LED 照明コントローラ Advanced 「OPPF シリーズ」

仕様変更のご案内

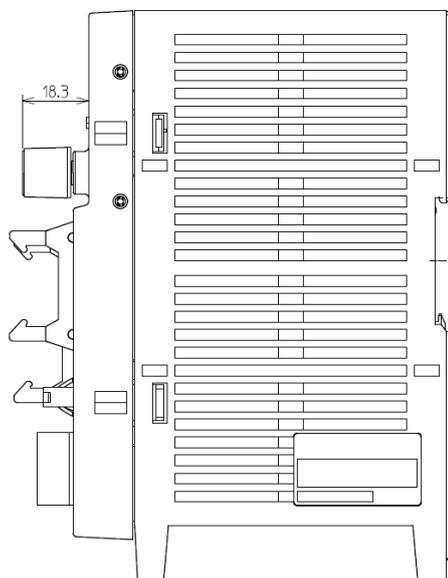
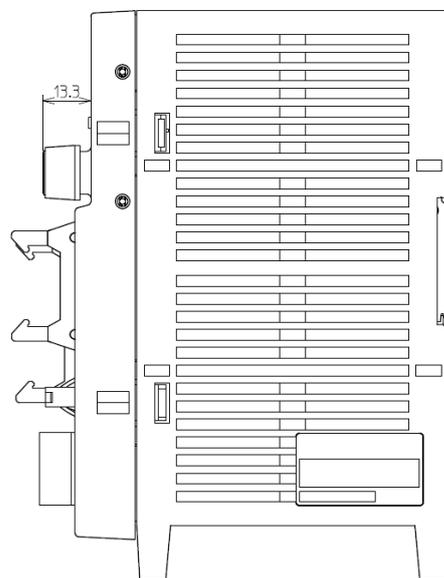
調光値設定つまみ高さの変更 18.3mm ⇒ 13.3mm
